SERVICE BULLETIN

KONTROLLE DES ANSCHRAUBFILTERS AUF FESTEN SITZ FÜR ROTAX® MOTOR TYPE 912 UND 914 (SERIE)

SB-912-055

SB-914-036

Bild 1

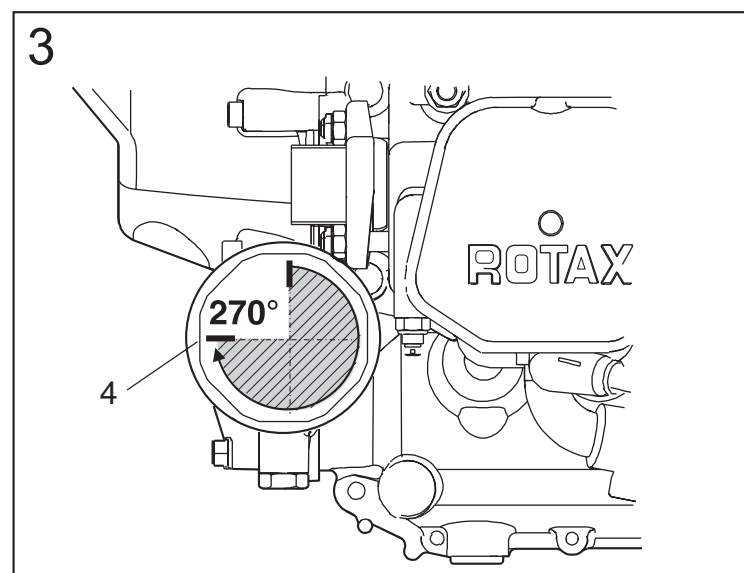
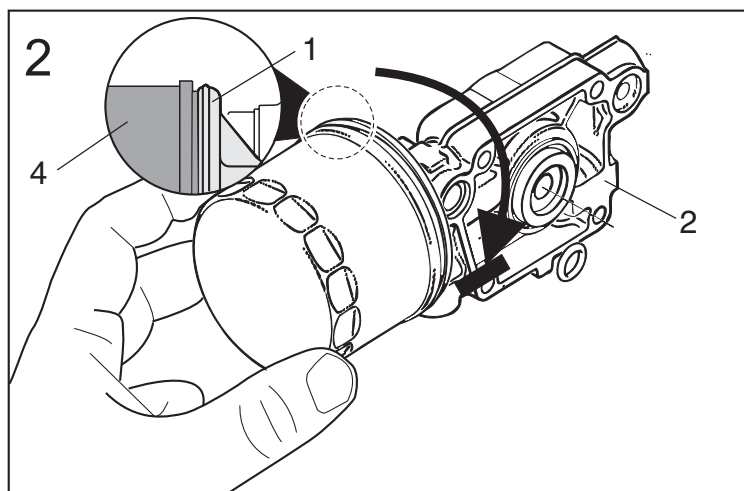
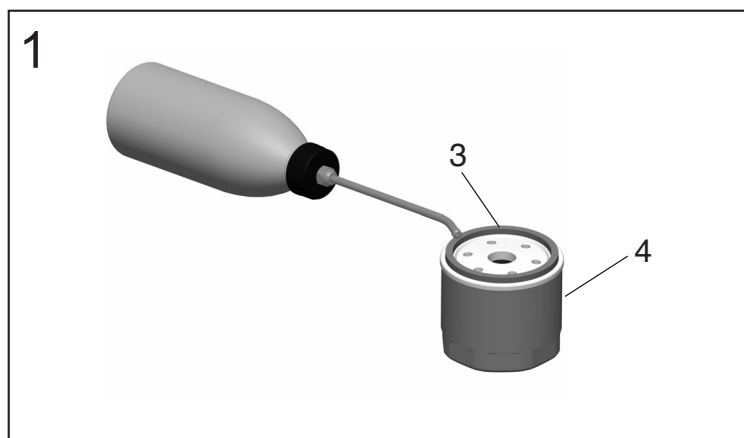
Auf Grund von eventuellen Fehlinterpretationen der dzt. gültigen Anzugsvorschrift kann es zu Undichtheit oder Verlust des Anschraubfilters kommen. Es ist daher notwendig den Anschraubfilter auf Festsitz zu überprüfen. Bei Unklarheiten ist der Anschraubfilter nochmal mittels einer vereinfachten und vereinheitlichten Anzugsvorschrift zu montieren.

1. Kontrolle des Anschraubfilters im eingebauten Zustand auf Festsitz.
Bei Unklarheiten ist der Anschraubfilter zu demontieren und gemäß Kap. 3.2 und Kap. 3.3 vorzugehen.

1. Auflagefläche (1) des Ölpumpengehäuses (2) mit einem sauberen Lappen reinigen.
 2. Eine dünne Schicht Motoröl auf die Dichtung (3) des Anschraubfilters (4) auftragen und den Filter an den Motor anbringen.
 3. Anschraubfilter soweit vorsichtig aufschrauben bis Dichtung des Anschraubfilters satt aufliegt.
 4. Anschraubfilter mit einer 3/4 Umdrehung (270°) festziehen.
- Originalbetriebszustand des Luftfahrzeuges wiederherstellen.
 - Minuspol der Bordbatterie anklemmen.

■ **ACHTUNG:** Abschließend nach dem Probelauf nochmals den Festsitz des Anschraubfilters überprüfen.
